**BEKENDMAKING BESLUIT BURGEMEESTER**

**BESLUIT BURGEMEESTER INZAKE VERLENGING TOELATING VOOR HET SIGNALEREN VAN  
WERKEN EN VERKEERSBELEMMERINGEN OP DE OPENBARE WEG - VERSTRAETEBOUW  
NV, ROESELARE, NAAR AANLEIDING VAN RUWBOUWWERKEN TER HOOGTE VAN  
GENTSTRAAT 52 VOOR LOTUS BAKERIES**

Gentstraat 52 te Lembeke

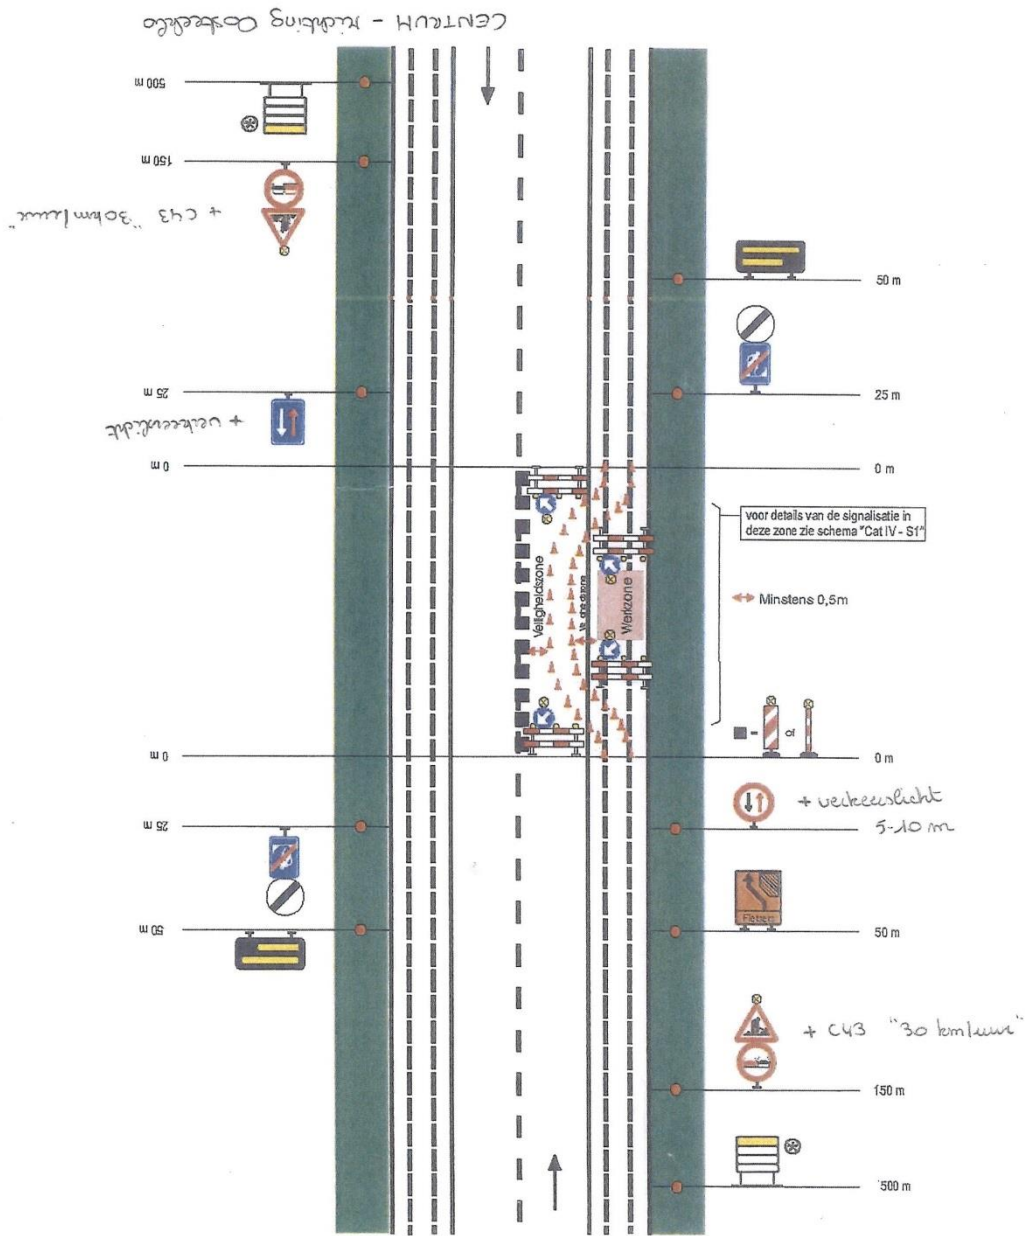
- wij adviseren de signalisatie te plaatsen volgens het plan in bijlage, aangevuld met de stilstaan- en parkeerverboden waar nodig;
- tevens dient men ervoor te zorgen dat de tijdelijke driekleurige verkeerslichten zodanig worden geplaatst dat zij die het terrein van de Lotus verlaten, hierop voldoende zicht hebben;

- gezien de gewijzigde situatie, werd ook de voorrangregeling opnieuw zoals gebruikelijk voorzien m.a.w. voorrang voor zij die geen hindernis aan de rechterkant dienen voorbij te rijden;

- de verkeerslichten voor het verkeer rijdende richting centrum dient rechts naast het fietspad te worden geplaatst zodat ook (brom)fietsers deze dienen te respecteren. Wij willen hiermee voorkomen dat er een conflict kan ontstaan tussen het gemotoriseerd verkeer komende van het centrum en het (brom)fietsverkeer rijdende richting centrum. Het organiseren van een omgeleide doorgang staat niet steeds garant dat deze door de (brom)fietsers wordt gerespecteerd/gevolgd. Er bestaat ook steeds de mogelijkheid dat bakens onvrijwillig worden verplaatst of omvallen waardoor de (brom)fietsers wordt verplicht alsnog de rijbaan te volgen;

*Er dient evenwel te worden gegarandeerd dat de tijdelijke driekleurige verkeerslichten, voor het verkeer rijdende richting centrum, rechts van het fietspad worden geplaatst zodat ook fietsers verplicht zijn te stoppen wanneer de verkeerslichten zich in de rode fase bevinden.*

*Heden hebben wij opnieuw vastgesteld dat deze tijdelijke driekleurige verkeerslichten op de rijbaan werden geplaatst i.p.v. rechts van het fietspad.*

*Momenteel creëert het verplaatsen van deze lichten naar de rijbaan weinig hinder gezien er een omgeleide doorgang voor de fietsers is voorzien en er geen conflicten zijn. Wanneer het verkeer dat de site van de Lotus verlaat, evenwel een groene fase krijgt en de fietsers door het verplaatsen van het verkeerslicht deze niet dienen na te leven, kan dit wel een conflict*

*veroorzaken. Tevens dient het uitrijdende verkeer van de site tot een minimum beperkt te worden teneinde de vlotte verkeersdoorstroming op de gewestweg niet in het gedrang te brengen.*
